弊社製軽ダンプトラックのリコール実施に関するお知らせ

さて弊社は次の内容のリコールを国土交通省へ届け出ました。

## 改善箇所説明図

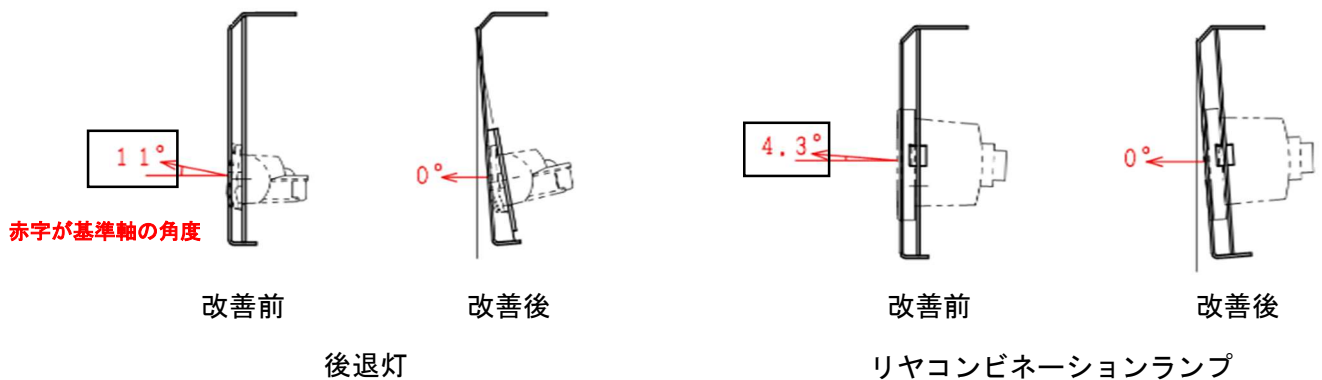
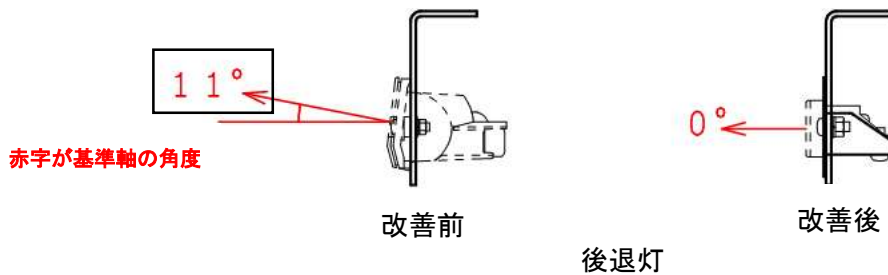
注  は基準不適合部を示す

〔 ダンプ車等において、後退灯およびリヤコンビネーションランプの取付が不適切なため、後退灯、制動灯、尾灯、後部反射器および方向指示器の取付角度が保安基準に定める要件にそれぞれ適合しない。 〕

【一体型ステーの場合】基準軸が $0^{\circ}$ となるように製作した、一体型ステーに交換する。

【分割型ステーの場合】直角のステーで保安基準に適合した後退灯に交換する。

全車両、後退灯およびリヤコンビネーションランプを保安基準に適合した位置に取付、または保安基準に適合した別の後退灯に交換する。
